TRANS/WP.29/GRRF/2005/8
19 novembre 2004

PROPOSITION D'AMENDEMENT AU RÈGLEMENT N° 13

(Freinage)

Communication de l'expert de l'Association européenne
des fournisseurs de l'automobile (CLEPA)

Diagramme 1».

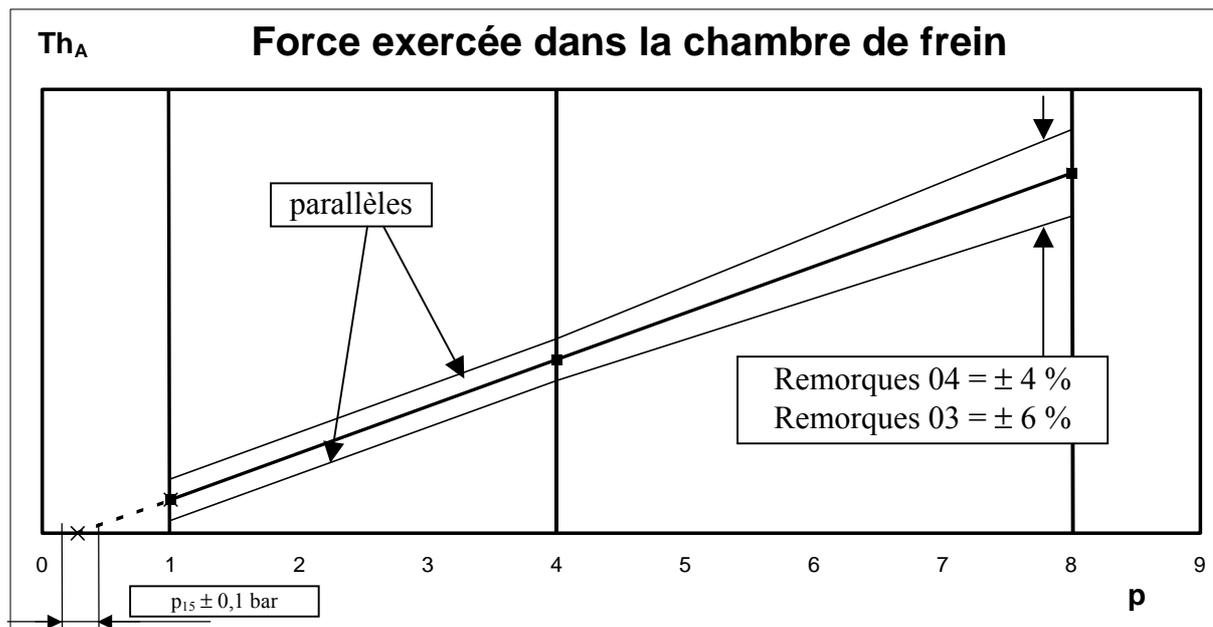
2.3.2. S'agissant du contrôle de la poussée moyenne (Th_A) - $f(p)$, il faut, conformément au modèle du diagramme 1, établi à partir du rapport poussée/pression déclaré par le fabricant, tracer un graphique définissant les variations d'efficacité acceptables. Le fabricant doit aussi définir la catégorie de remorque pour laquelle la chambre de frein peut être utilisée et la fourchette de tolérance correspondante appliquée.».

2.3.4 S'agissant du contrôle de la course effective (sp) - $f(p)$, la valeur mesurée ne doit pas être inférieure à -4 % des caractéristiques de s_p dans la gamme de pressions déclarée par le fabricant. Cette valeur doit être enregistrée et consignée au point 3.3.1 de l'appendice 1 de la présente annexe. En dehors de cette gamme de pressions, la tolérance pourra dépasser -4 %.

Pour résoudre ce problème, il est proposé que la fourchette de tolérance appliquée aux valeurs d'efficacité déclarées par les fabricants soit établie de manière qu'aux pressions supérieures ou égales à 4,0 bar, la tolérance actuelle de +/-4 % demeure inchangée. La fourchette de tolérance allant de 4,0 bar à 1 bar prendrait ainsi la forme de parallèles, en fonction du différentiel de forces déterminé à 4,0 bar. Cette fourchette de tolérance serait appliquée aux chambres de frein susceptibles d'être installées sur les remorques de la catégorie O₄, qui utilisent généralement des chambres de frein de grandes dimensions. Dans le cas des remorques O₃, pour lesquelles on utilise habituellement des chambres de frein de petites dimensions, il convient de disposer d'une fourchette de tolérance plus large. Dans ce cas, il est proposé de fixer la fourchette de tolérance définie ci-dessus à +/-6 %.
